Věc: **Vysvětlení zadávací dokumentace – XVII.**

Nadlimitní veřejná zakázka na stavební práce s názvem „**Sanace, rekultivace a revitalizace území po těžbě štěrkopísku u Hlučína – I. etapa**“, zadávaná dle zákona č. 134/2016 Sb., o zadávání veřejných zakázek, ve znění pozdějších předpisů (dále jen „zákon ZVZ“), druhem zadávacího řízení – otevřené řízení, zveřejněná ve Věstníku VZ dne 19. 2. 2018, s Evidenčním číslem zakázky Z2018-005546.

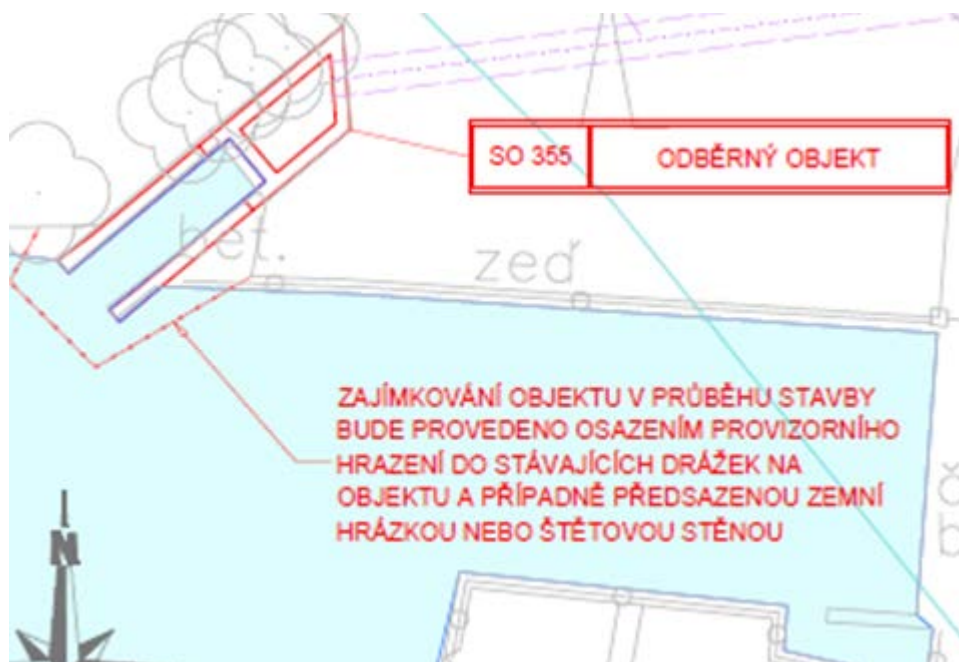
Z technické zprávy ani výkresů to není zřejmé, o jaké zemní práce se jedná. Jedná se o případné zřízení hrázky nebo štětové stěny, jak je patrné ze situace? **Uchazeč žádá zadavatele o vysvětlení.**

V předané projektové dokumentaci na situaci je zakresleno:

Popis na situaci je odlišný od odpovědi zadavatele. Na situaci jsou uvedeny tři způsoby provedení zajímkování objektu.

V soupise prací je uvedena položka 3 zemní práce, která jak zadavatel upřesnil, má představovat předsazenou hrázku ke štětovnicím pro ochranu objektu před vodou při realizaci. Štětovnice v soupise prací SO 355 uvedeny nejsou.

Vzhledem k tomu, že ani po upřesnění položky 3 zemní práce není zcela jasné, jaké práce mají být v položce oceněny, žádáme zadavatele o přesnou specifikaci prací.

Žádáme o doplnění zadávací dokumentace o výkresovou část, o specifikaci provedení hrázky a o doplnění soupisu prací o potřebné položky ke zřízení hrázky, včetně uvedení množství materiálu v m³.

V případě, že se jedná o předsazenou hrázku ke štětovnicím, žádáme o doplnění položek pro možnost ocenění zřízení štětovnic.

Jedná se o předsazenou zemní hrázku ke štětovnicím pro ochranu objektu před vodou při realizaci.

Vysvětlení a případné doplnění zadávací dokumentace zadavatel poskytne bezodkladně po ukončení jednání k předmětné problematice vedené s projektantem. S ohledem na předpoklad, že není v možnostech zadavatele vysvětlení poskytnout v zákonné lhůtě 3 pracovních dnů, zadavatel současně s odpovědí prodlouží adekvátně lhůtu pro podání nabídek.
